## Concours pour le Musée de Genève

### Rapport du Jury sur le concours définitif, soit concours au deuxième degré

FAÇADE PRINCIPALE

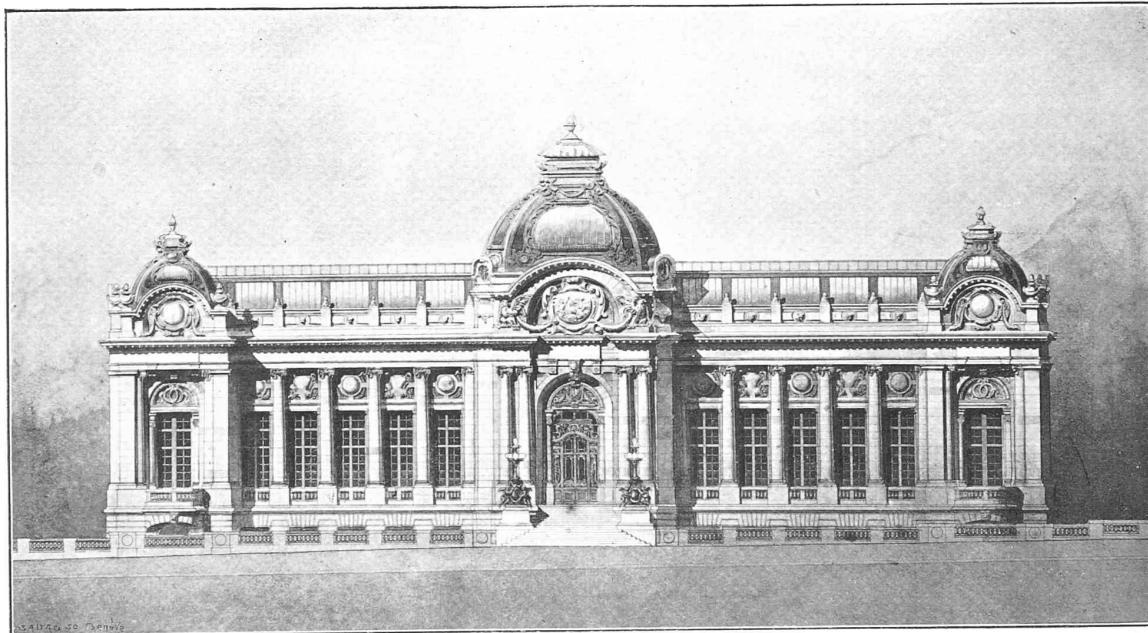
Si le plan a gagné, il n'en est pas de même de la façade. Le projet primitif était sombre et dans un bon caractère. Les toitures étaient variées et agréables comme silhouettes, qualités qui font défaut dans l'étude définitive.

La décoration n'est pas à l'échelle, c'est de l'architecture lourde, sans grâce, et manquant totalement de simplicité.

FAÇADE LATÉRALE

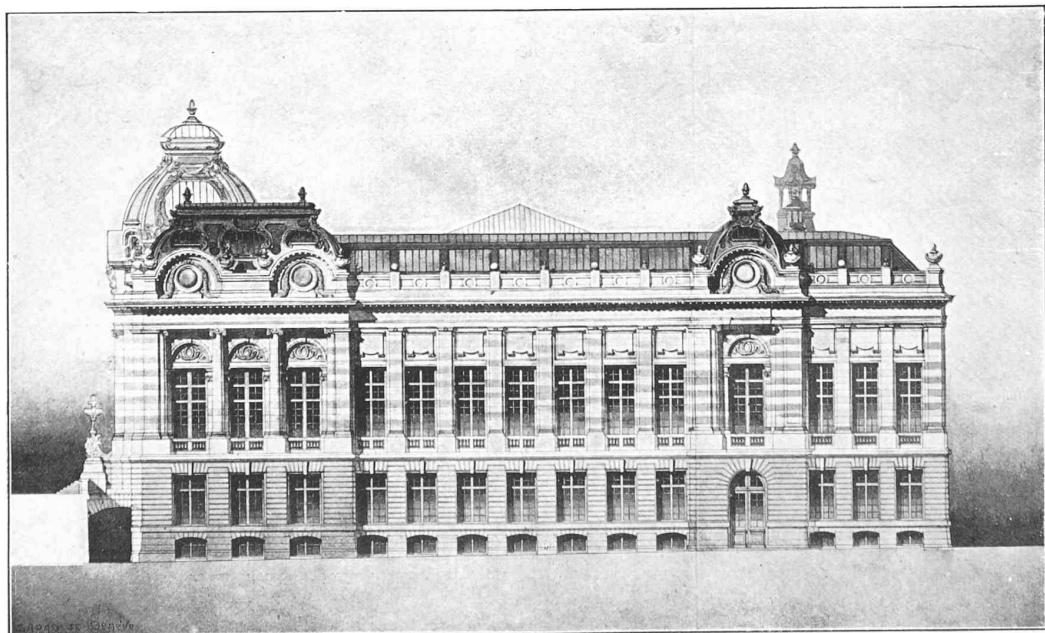
L'adjonction des frontons circulaires, lourds et peu décoratifs, aux avant-corps des façades latérales, n'est en aucune façon motivée. Ce double motif est désagréable d'aspect et s'agence mal avec la toiture.
